「【エコノミーシリーズ】ウレタン付カムフォロア」 仕様変更のご案内

【エコノミーシリーズ】ウレタン付カムフォロア C-CFFRUA

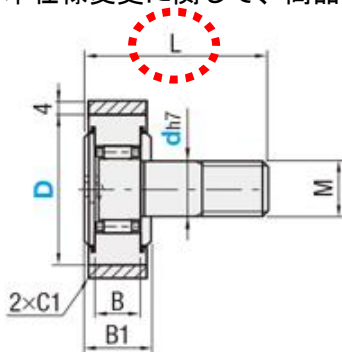
$d \geq 10$ の商品はL寸部に貫通穴が開いた仕様に変更いたします。

本仕様変更に関して、商品の性能差はなく、ご利用状況に影響はございません。

他類似品と母材の共通化を行いました。
